INCIDENCIA 5701697

PUERTO RICO 26, MADRID

MAD10013-CR002027-03

PLANO MODIFICADO

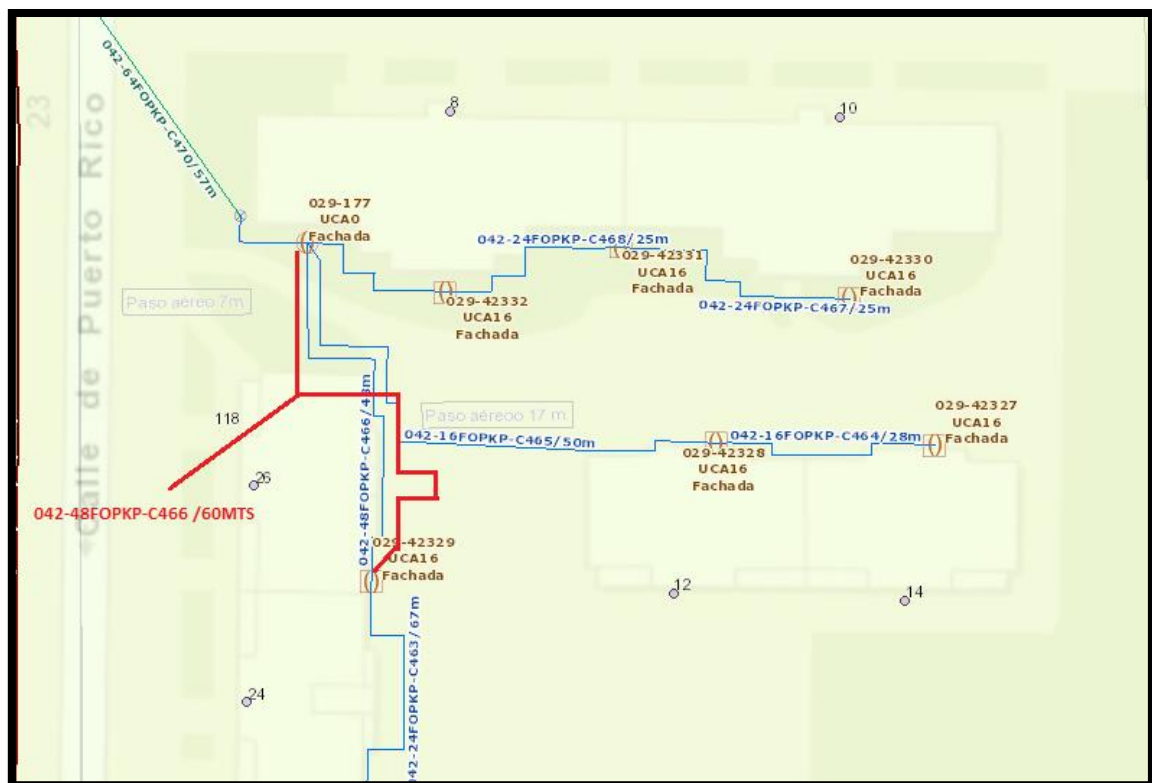
Tras revisión en campo comprobamos que se debe modificar tendido por instalación de ascensor.

Se tendrá que cambiar Tramo 042-48FOPKP-C466 /60mt que va desde CTO 029-28-042329 a UCA0 029E177.

Se fusionarán exclusivamente fibras activas
